Demande d'Autorisation d'Exécution des Travaux (DAET) pour le remplacement du télésiège des Chaudannes sur la station des Karellis Projet soumis à Étude d'impact et Enquête publique (23/10-23/11/2020) Observations de l'association La Harde

Le vendredi 6 novembre 2020

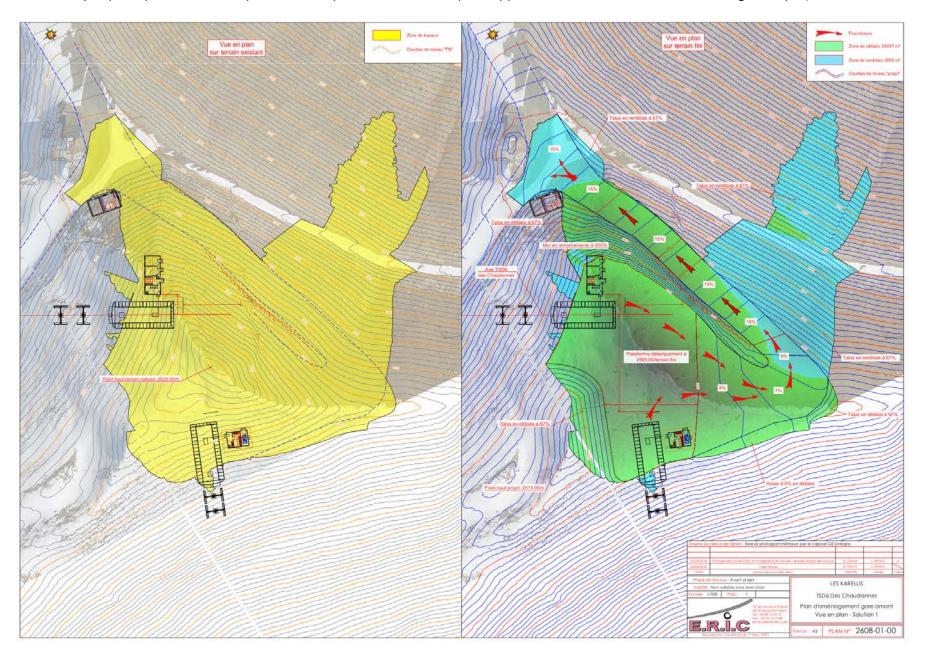
L'association La Harde tient également à faire constater que si le promoteur nous montre deux insertions paysagères : images de synthèse feutrées et bien maquillées par la blancheur de la neige dessinée, il n'y a aucun aperçu « avant » / « après » in situ à partir de photos réelles permettant de véritablement comparer les effets du projet sur la Pointe des Chaudannes. C'est pourtant la chose minimale que l'on demande au citoyen lambda lorsqu'il ambitionne de modifier la façade de son bâtiment. De même, la saison d'hiver ne dure pas 6 mois. Il aurait été beaucoup plus utile et efficace, pour se rendre compte de l'ampleur du projet, de le figurer au printemps, à l'été et à l'automne plutôt que de le couvrir d'un voile blanc qui gomme et atténue les reliefs...

AVANT / APRES : impact du projet envisagé par l'aménageur Photomontage © La Harde 2020

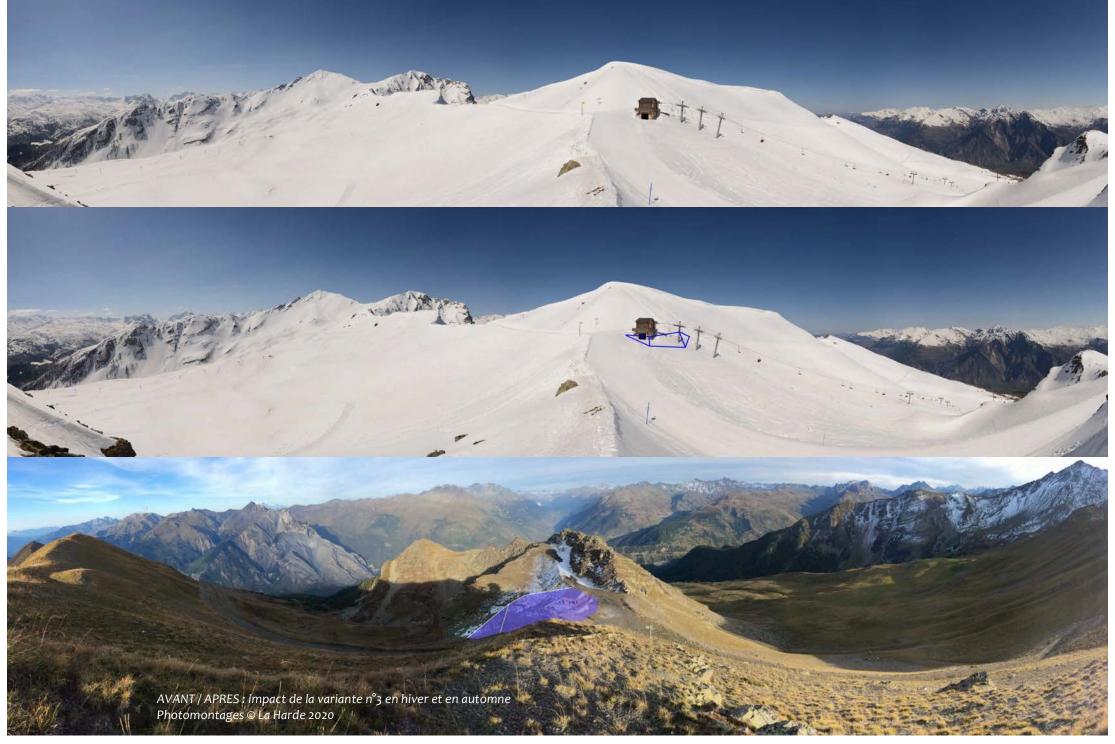
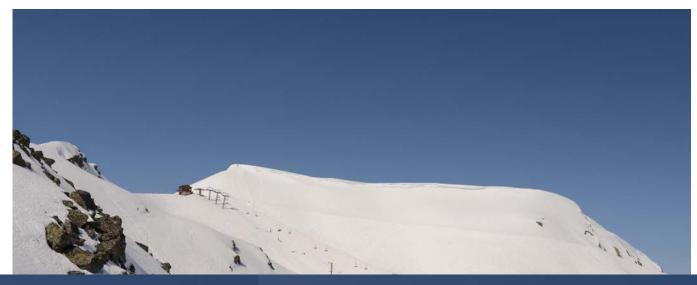
Pour estimer si l'option retenue par la Régie Autonome des Remontées Mécaniques des Karellis est véritablement celle qui impacte le moins la crête et le paysage nous vous laissons seul juge.

AVANT / APRES : impact du projet envisagé par l'aménageur et impact de la variante n°3, depuis le Crêt de Talière au sommet du téléski de La Plagne Photomontages © La Harde 2020

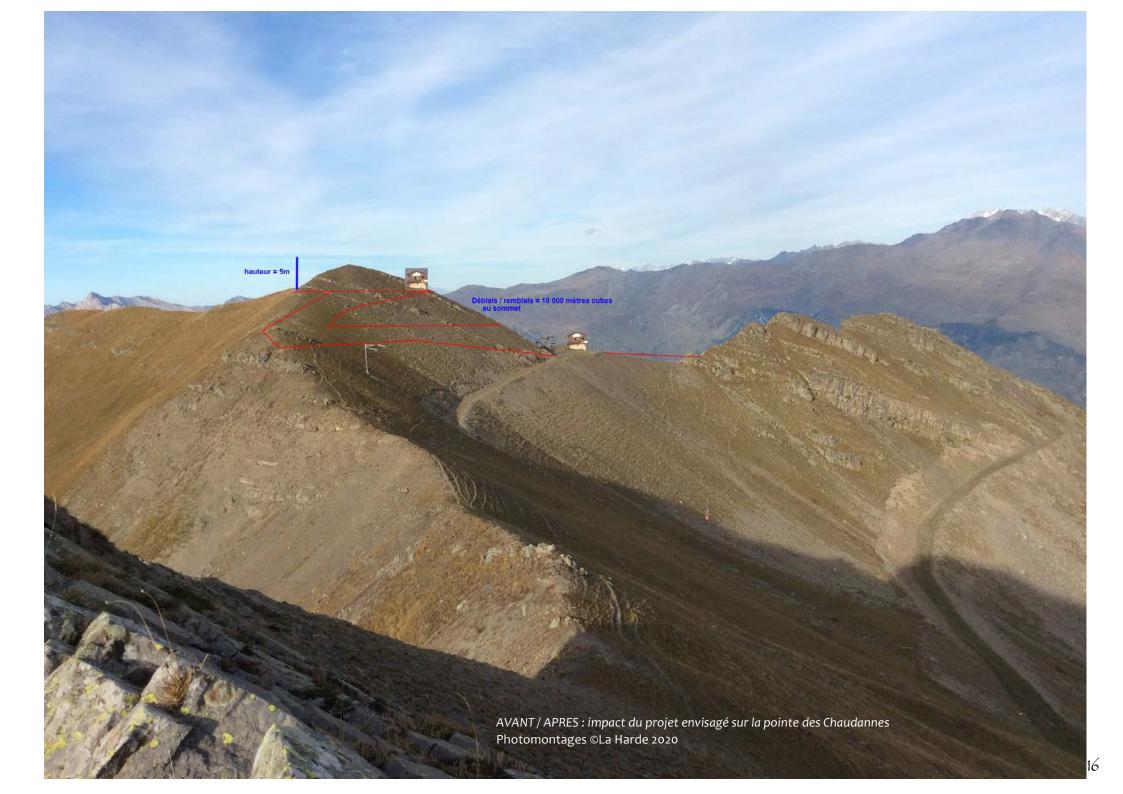
Hisser le télésiège sur la pointe des Chaudannes c'est tout simplement garantir qu'il n'aura que peu de journées ouvertes dans la saison. L'effet du vent est même mentionné dans l'étude d'impact (p 18). Ainsi, la variante n°3 présente l'avantage indéniable de « limiter les aménagements pour raccordements aux pistes de ski existantes et de limiter l'exposition au vent de l'installation qui reste en contrebas de l'arête », ce qui veut bien dire « en creux » que sur l'arrête, là où le projet est envisagé, l'exposition au vent est beaucoup plus importante. C'est tout à fait vérifiable.

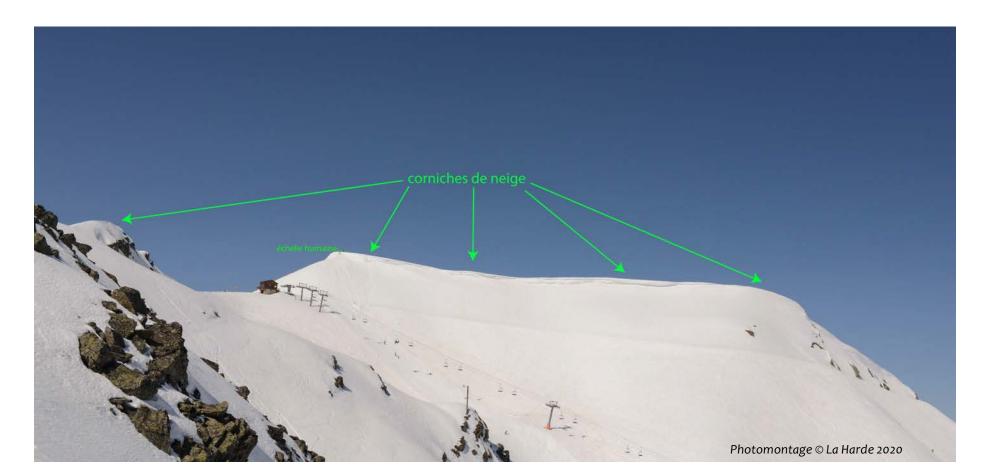
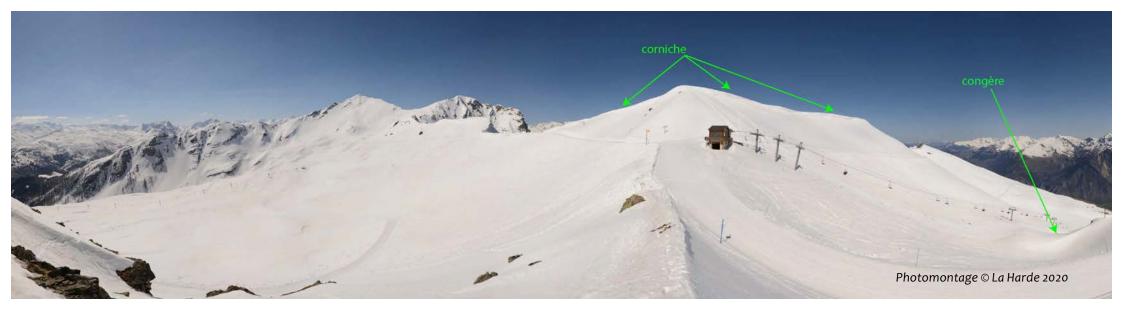
Aujourd'hui déjà, l'infrastructure actuelle installée juste en contrebas, au col de Charroute, subit ces effets: de nombreux jours fermés. Souvent le télésiège des Chaudannes est le premier à l'arrêt de tout le domaine. Sur la pointe, au niveau de la crête, l'effet du vent se fait encore plus ressentir (corniches impressionnantes, congères). Il n'y a qu'à voir le paysage pour en constater les effets. Aujourd'hui, on s'apprête à décapiter une montagne et à dépenser 7 millions d'euros pour une infrastructure qui ne sera pas utilisée à temps plein. Mieux vaut établir la gare d'arrivée un peu plus à l'abri, à la position actuelle, au niveau du col et investir cet argent dans des coques à poser sur les sièges afin de protéger les clients du vent, du froid et du brouillard, plutôt que de l'investir dans la destruction d'un sommet. C'est tout simplement affligeant!
